审图常见问题解析

2026年4月 总第33期

《审图常见问题解析一月一答》2026年4月 总第33期

图1 人防分区图

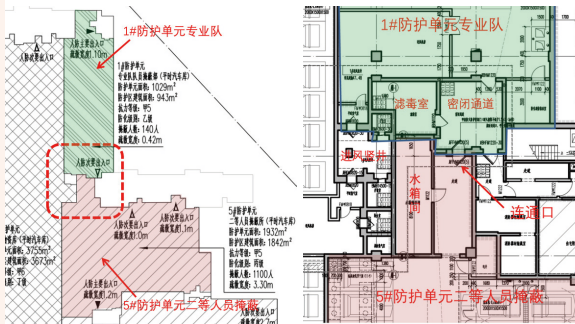
16.人防 某项目人防设计中1#防护单元(专业队工程)和5#防护单元(二等人员掩蔽工程)相邻(见图1),二者通过专业队工程内部的密闭通道进行连接(见图2),这种做法是否符合《平战结合人民防空工程设计规范》DB11/994-2021第3.2.2条第2款中“相邻防护单元之间应设置战时连通口”的要求?

本案例如示,将二等人员掩蔽工程直接接入专业队工程内部的密闭通道,实质上是让两个防护单元共用了同一个染毒区通道(见图2)。这带来了严重问题:破坏单元完整性,一旦专业队工程的该出入口(含密闭通道)受损或染毒,毒剂可能通过此共用通道直接侵入二等人员掩蔽工程的清洁区,导致后者的防护失效,也违反了防护单元“自成系统”的原则。正确做法是应在两个防护单元之间的防护密闭隔墙上,按规范要求单独设置战时连通口(通常在隔墙两侧各设一道防护密闭门),形成独立的连通通道。

图1 消防登高操作场地布置图

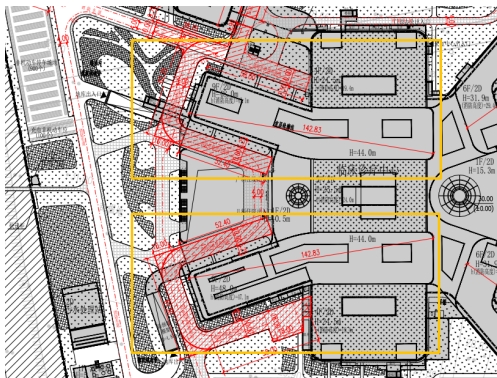
其中两栋高层病房楼未沿建筑长边设置消防车登高操作场地，消防车的救援作业范围不能覆盖高层病房楼的全部消防扑救面，中部设有宽约70m的裙房，四层洁净手术部分未考虑沿建筑长边设置消防车登高操作场地，多个病房层、洁净手术层防火分区的避难间不具备救援条件，不符合《建筑防火通用规范》GB 55037-2022第3.4.6条的规定，见图1。

图2 病房楼平面图

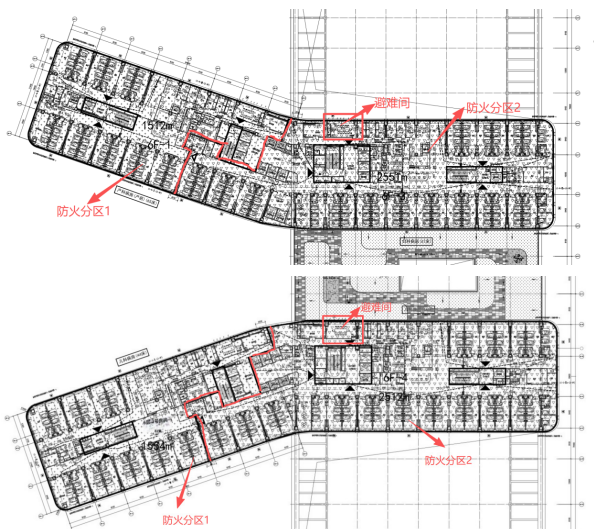
本项目两栋高层病房楼的消防登高操作场地存在两个问题：一是消防登高操作场地未沿建筑一条长边设置，不利于不同位置发生火灾后的实际灭火救援；二是从两栋病房楼平面图中可以看到，病房楼防火分

区2及其避难间位于东侧裙房上空，火灾发生在病房楼东侧楼层时，无法实施外部灭火救援，见图2。

图3 手术部避难间平面图

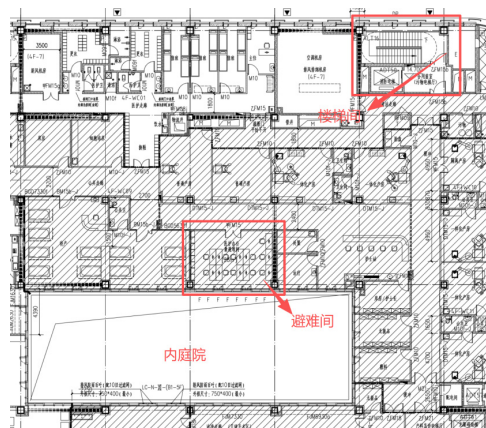
本项目四层洁净手术部的避难间设置位置不合理，未靠近疏散楼梯间设置，避难间外窗位于内庭院或裙房屋面上方，没有结合救援场地设置，火灾时无法对避难间的人员提供及时救援，不符合《建筑防火通用规范》第7.1.16条规定，见图3。

图4 南北病房楼登高操作场地示意图

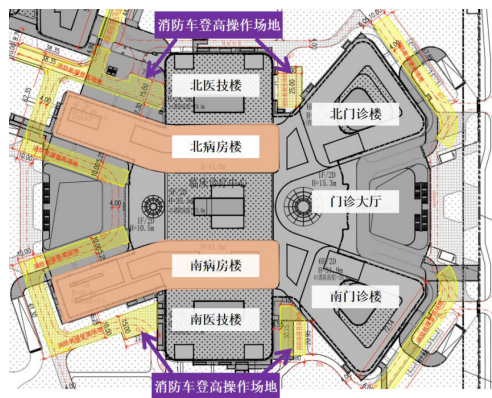
本项目在施工图设计阶段针对上述问题进行了消防救援专项特殊设计及专家论证工作，对该工程的防火设计难点进行分析研究和提出优化补偿建议方案。针对消防车登高操作场地不足问题，在两栋病房楼的东侧（南楼的东南侧、北楼的东北侧）增加消防车登高操作场地，并调整扩大了两栋病房楼

西侧的消防车登高操作场地,尽可能覆盖南北两栋高层病房楼及多层裙楼的更多消防扑救面,见图4。

图5 南北病房楼避难间设置示意图
为解决高层病房楼东侧防火分区新增

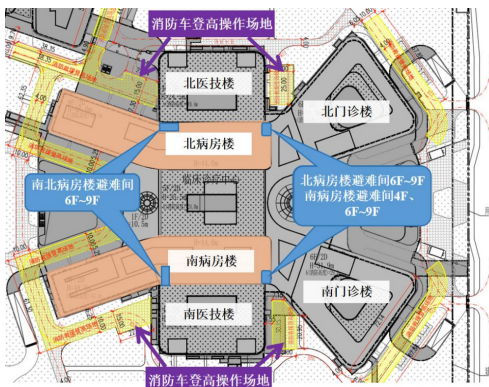
针对避难间设置位置不合理问题,分别在两栋高层病房楼的东侧增加避难间,并调整高层病房楼东侧防火分区及多层裙房四层洁净手术部内的避难间位置,使得避难间外墙上的救援窗口位于消防车登高操作场地一侧,以满足便于消防救援人员出入的救援作业要求,见图5。

图6 病房楼专用通道平面图

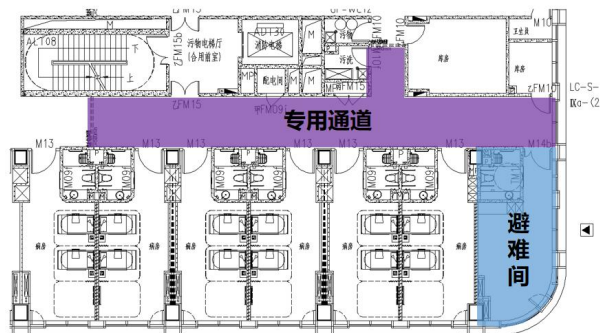
避难间离疏散楼梯较远问题,将避难间通向疏散楼梯的路径设置为安全的专用通道,见图6。

图2 二层平面图

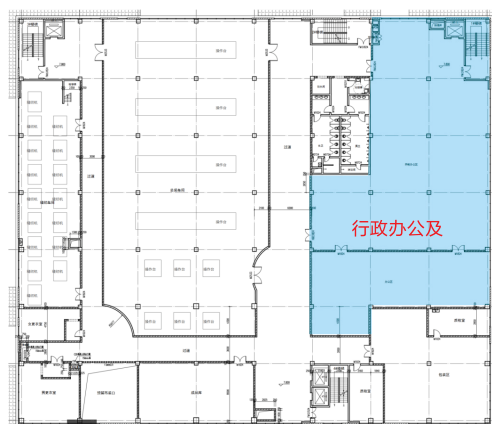
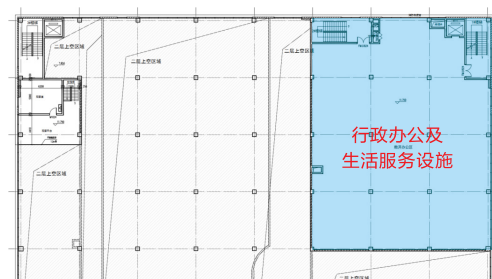
(1) 行政办公及生活服务设施部分未按甲2类公共建筑进行节能设计,其屋面、外

墙、外窗等围护结构传热系数设计值不符合《公共建筑节能设计标准》DB11/T 687-2024第4.2.2条的规定。

(2) 未见行政办公及配套服务设施部分设计能耗指标和碳排放强度计算,未见附录A中的表A.1.11,不符合《公共建筑节能设计标准》DB11/T 687-2024第3.0.3条的规定。

(3) 未明确电梯的能源利用效率,不满足《公共

建筑节能设计标准》DB11/T 687-2024第4.1.16条电梯的能源利用效率应达到现行国家标准《电梯、自动扶梯和自动人行道的能量性能第2部分电梯的能量计算与分级》GB/T30559.2的2级能效水平的要求。见图1~图3。

(1) 调整屋面、外墙的保温材料的材质或厚度,提升外窗保温构造措施,使屋面、外墙、外窗的传热系数及外窗的综合太阳得热系数符合《公共建筑节能设计标准》第4.2.2条对甲2类建筑外围护结构传热系数的限值规定;

(2) 补充设计能耗指标计算书,生成并提供《公共建筑节能设计标准》附录A中的表A.1.11,补充碳排放强度计算书;

(3) 选用节能电梯,并明确其能源利用效率达到现行国家标准《电梯、自动扶梯和自动人行道的能量性能第2部分电梯的能量计算与分级》GB/T 30559.2的2级能效水平。

图1 标准层墙体加固平面图

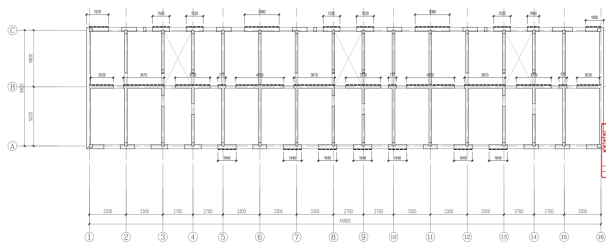
某既有住宅建筑为砌体结构，地上6层，结构高度18m，外墙厚度370mm，内墙厚度240mm，建于1992年。抗震设防烈度为8度，设计基本地震加速度0.2g。经检测鉴定，圈梁及构造柱布置满足要求，各墙体受压承载力满足要求，但存在较多墙段抗震承载力不满足要求。依据《建筑抗震鉴定标准》GB 50023-2009规定按B类建筑进行抗震加固设计。设计采用玄武岩纤维韧性砂浆面层加固墙体，加固面层在地面以下部分未进行加厚处理；加固面层在楼板处断开时，面层底部未在对应楼板顶部锚固；被加固墙体水平灰缝也未注明抠缝处理要求等。加固平面图见图1，构造做法详图见图2。

本项目后期整改,修改构造详图做法,地下部分加厚至60mm,延伸长度调整为不小于500mm;楼板处上部墙体面层底部增设不小于100mm长度锚固段,明确锚固区域原有楼板表面凿毛处理;说明中补充被加固墙体水平灰缝应进行抠缝处理,抠缝深度不宜小于15mm,抠缝部位应采用韧性砂浆填充。

图2 构造做法详图

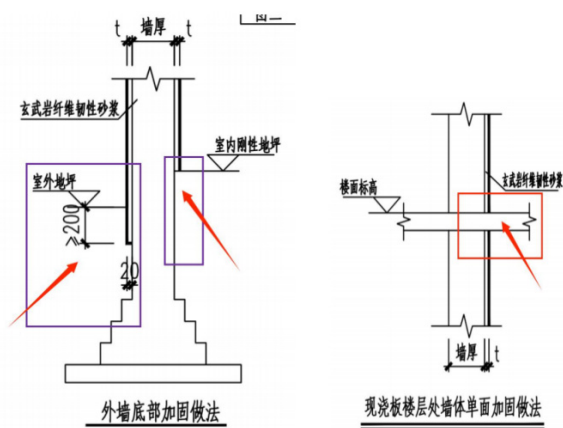
行加固,地面以下部分未加厚面层且延伸长度小于500mm,对于楼板上部墙体加固面层底部未设锚固做法,设计也未对砌体墙结合面进行抠缝处理,不满足北京地标《既有建筑抗震加固技术规程》第5.3.6条有关要求。

图2 屋顶高位水箱间剖面图

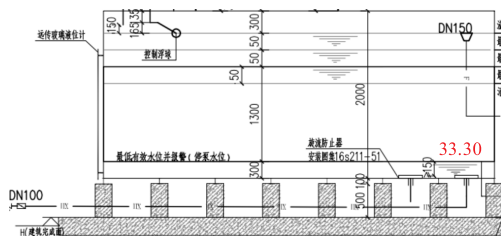
本项目室内消火栓系统为临时高压消防给水系统，高位消防水箱的位置应满足灭火初期消防水泵尚未启动前的出水压力和流量要求，消防水箱内的最低有效水位应满足水基消防设施水力最不利点处的静水压力要求，如不满足，应设稳压泵。图2中消防水箱

最低有效水位标高为33.30m，图3中最不利点处消火栓标高为30.60m，可以得出消防水箱最低有效水位与最不利消火栓处的静水压力为2.70m，不满足最不利消火栓所需的0.07MPa（7m）静压要求。从图1、图4、图5可以看出，在高位消防水箱设置高度不满足最不利消火栓所需静压要求的情况下，屋顶高位消防水箱间和地下消防泵房内均未设置稳压泵，违反《消防设施通用规范》第3.0.10条第1款和《消防给水及消火栓系统技术规范》第5.2.2条第5款的规定。

方式一：在屋顶高位消防水箱间或地下消防泵房内设置室内消火栓系统稳压装置。

方式二：提高高位消防水箱高度，水箱最低有效水位满足最不利消火栓处所需静水压力。

图1 地下一层通风排烟平面图（局部）

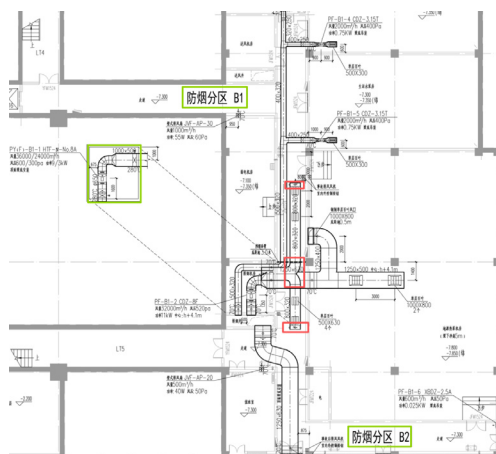
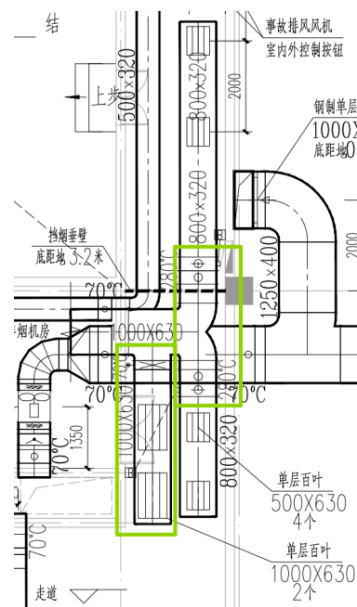
有误、排烟支管未设置排烟防火阀，不满足规范的要求。

处于关闭状态，既有利于减少对排烟区的干扰和分流，防止烟气被引入非着火区，又可保证非排烟区的空间气体压力略高于排烟区的压力，更好地防止烟气的蔓延。图1中排烟阀设在排烟支管末端，两个防烟分区均设置单层百叶风口，则火灾确认后两个防烟分区同时排烟，不满足上述要求。另外，排烟支管上应设置排烟防火阀，火灾时当排烟管道内烟气温度达到280℃时，排烟支管的排烟防火阀应能自动关闭，在一定时间内能满足漏烟量和耐火完整性要求，起到隔烟阻火的作用。

在系统的两个排烟支管上设置排烟防火阀，调整常闭排烟阀的位置，确保排烟系统的有效运行。为了兼作平时排风系统，增加平时排风支路，并设置电动阀确保在消防状态下联动关闭排风管路。修改后的系统见图2。

图1 电梯厅照明平面图

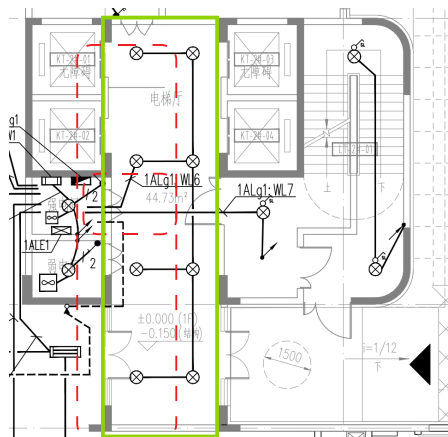
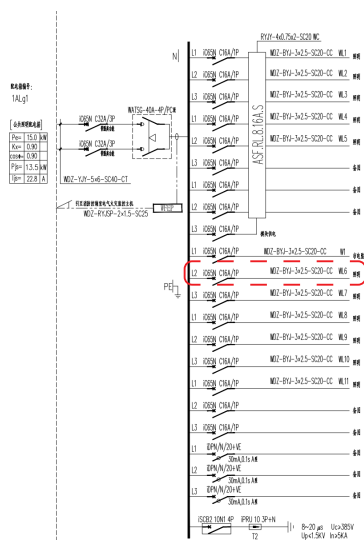
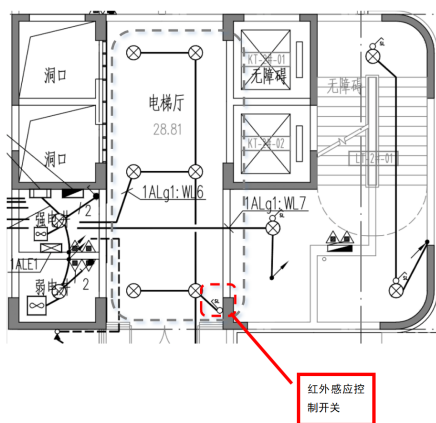
某公共建筑电梯厅内照明由照明配电箱出线回路断路器集中控制，未采用智能、定时、感应等节能控制。见图1和图2。

由照明平面图和对应的照明配电箱系统图可见，电梯厅照明采用配电箱出线回路断路器集中控制不合理，无法实现公共区域照明节能控制要求，不满足《绿色建筑评价标准》第7.1.4条的要求。

将电梯厅的照明灯具改为采用红外感应控制开关控制。

图1 地下二层给排水平面图局部

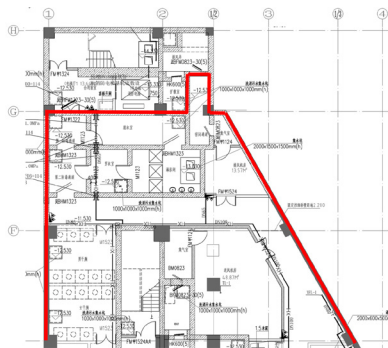
由图1可见，地下二层G~F交1~3轴区域在人防围护结构内，图2红色阴影范围内的排水管未设置在结构降板范围内，穿人防围护结构，进入地下二层人防工程，不满足《平战结合人民防空工程设计规范》第3.1.5条第1款的要求。

扩大结构降板范围或调整集水坑、排水管位置，使地下一层的排水管设置在降板区域内。

图2 地下一层给排水平面图局部

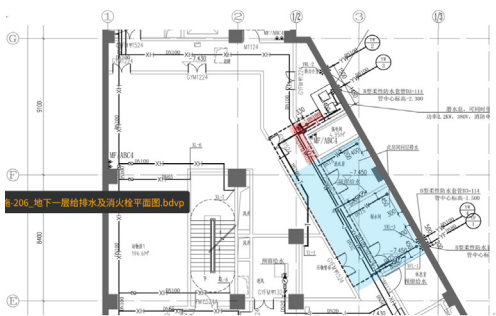
某新建多层公共建筑，地下二层为人防，战时为专业队队员掩蔽所，见图1。地下一层为动物房和设备用房，地下一层洗衣房、制水间及部分走道降板300mm，降板位置见图2（蓝色阴影范围）、图3。洗衣房、制水间排水管接至集水坑，3轴交F轴右上侧结构未降板，红色阴影范围内的排水管进入地下二层人防工程内，见图2。

图2 某车站站厅公共区楼梯剖面图

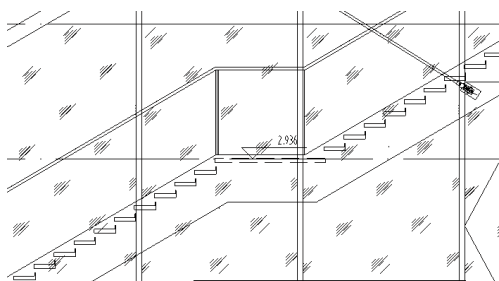
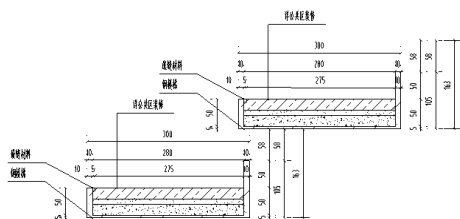
某轨道交通车站为地面二层高架车站,站厅层位于地面,站台层位于二层。由于此站位于某大型博物馆地块,建筑专业为追求特殊的空间效果在车站公共区采用钢结构楼梯,其踏步踢面上部约1/3漏空处理。

根据上述规范，车站公共区楼梯应满足无障碍楼梯设计要求，不能采取踢面部分漏空踏步。

车站公共区楼梯踏步踢面应为实体封闭材料。为保证本站公共区楼梯设计效果，建议设计踢面采用封闭的穿孔板或者金属网板，并注意楼梯所采用材料的耐火极限不低于1h（地上车站），以及保证连接构造的稳固性及结构的安全可靠性。

图1 首层通风空调消防平面图(局部)

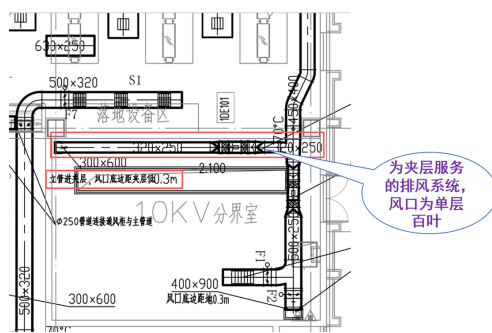
1. 设有七氟丙烷气体灭火系统的分界室电缆夹层排风管道上未设置能与灭火系统联动控制的电动阀。如下图1。

案例分析：分界室地面设有与电缆夹层接线的孔洞，同属一个灭火防护区。夹层排风口在灭火剂喷放前不进行封闭，会导致灭火剂流散至防护区以外，无法保证防护区的密闭性、灭火设施的有效性。

图2 变配电室通风平面图

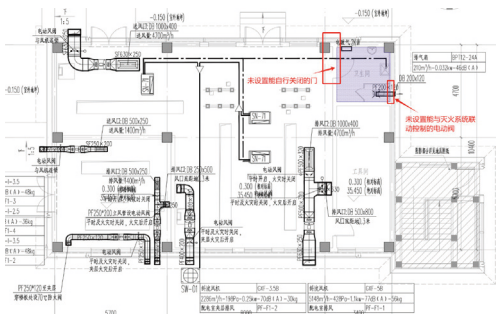
不具有自行关闭的功能(图中工具间设有自行关闭的防火门),卫生间排风管道上未设置能与灭火系统联动控制的电动阀且室外侧排风口为单层百叶,也不具有自行关闭功能。如下图2。

案例分析:自用卫生间与配电室若同属一个灭火防护空间时,灭火剂会通过未封闭的卫生间排风口流散至室外。自用卫生间若不在灭火防护范围时,配电室的灭火剂可能会通过不能自行关闭的卫生间门(建筑专业设置了普通木门)流散至卫生间。从而

图3 首层空调通风平面图(局部)

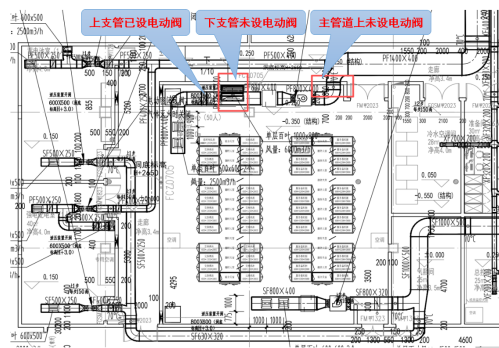
3.设有七氟丙烷气体灭火系统的数据中心,下排风支管上或排风总管上未设置能与灭火系统联动控制的电动阀。如下图3。

案例分析:下排风口采用单层百叶,灭火剂会通过常开风口流散至室外,无法保证空间的密闭性、灭火设施的有效性。

图3 某市政场站首层局部平面图二

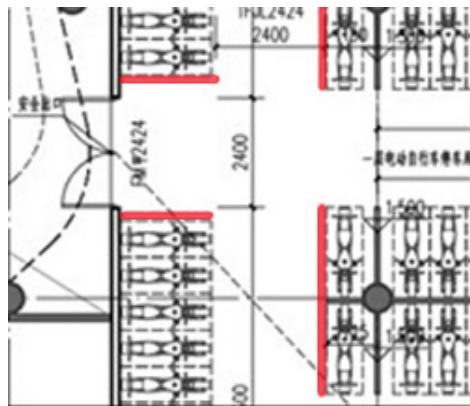
另外,疏散出入口两侧、通道侧向停车区域(见图3)如没有限位停放设施,实际使用时车辆停放不能保证完全按照设计停放位置实施,疏散出入口和通道的位置存在被侵占的可能,设计应增加说明按照划线区域规范停车,疏散出入口和通道位置可通过设置满足《电动自行车停放场所防火设计标准》第5.0.3条实体隔墙或隔板的方式加以限定。
